Dodatek č. 3

ke Smlouvě o dílo č. DIL/54/12/021860/2022

na provedení stavebních prací „Odvodnění Nebozízku a oprava havarijního stavu štol č. X“, uzavřené dne 27.10.2022 podle § 2586 a násl. zákona č. 89/2012 Sb., občanský zákoník, ve znění pozdějších předpisů a podle § 2 odst. 1 zákona č. 134/2016 Sb., o zadávání veřejných zakázek, ve znění pozdějších předpisů (dále jen „Dodatek“, „Smlouva“), který uzavírají následující smluvní strany:

Věc: Smlouva o dílo, č. smlouvy objednatele DIL/54/12/021860/2022 – Oznámení o změně předmětu plnění – Změnové listy 5 – 25

Změnový list č. 6

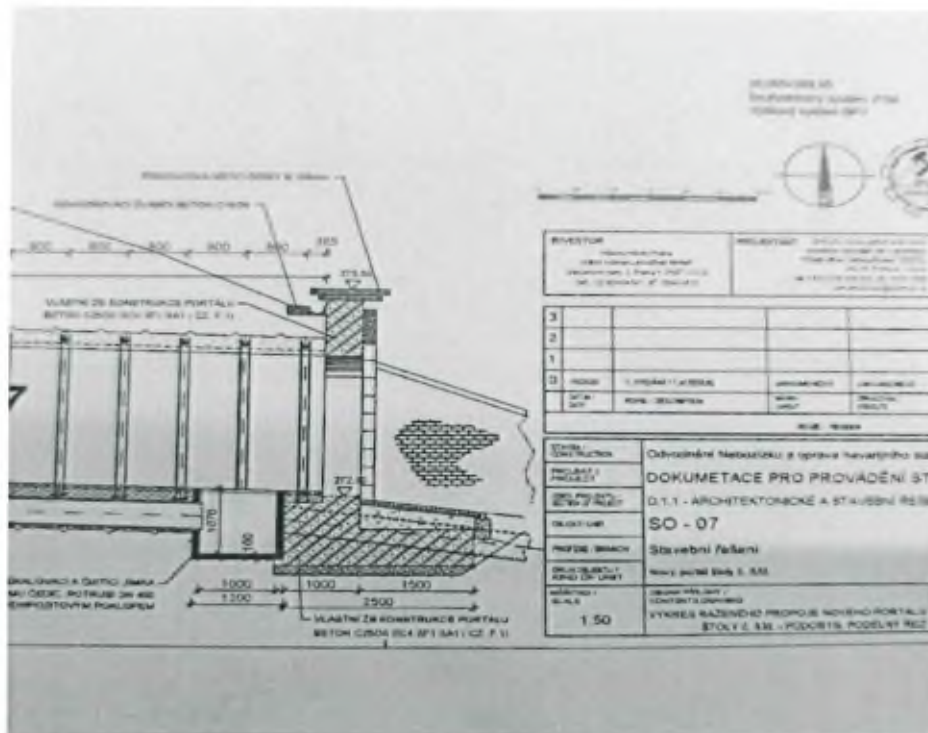
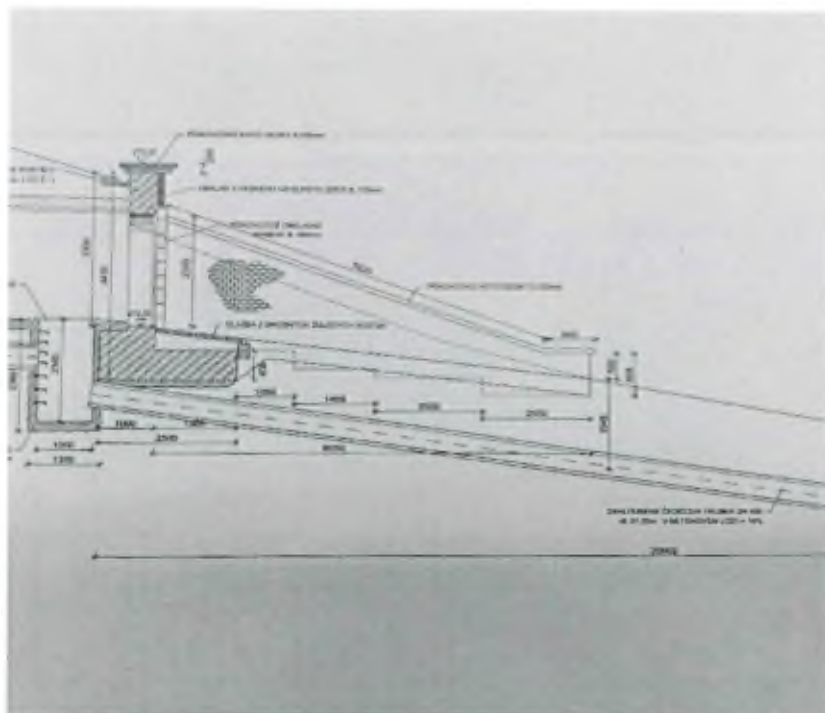
Jedná se o změnu hloubky uložení potrubí v SO 07, které propojuje nově vybudované šachty spadišťovou a revizní. Výkop byl proveden v celé délce 20,6 m do hloubky 1,75 až 1,95 m.

Důvodem změny byl požadavek osadit potrubí DN 400 pod základ portálu SO 07.

Původní PD, kde potrubí prochází přes základ stěny portálu.

Nové PD, kde je potrubí osazeno pod základem portálu.
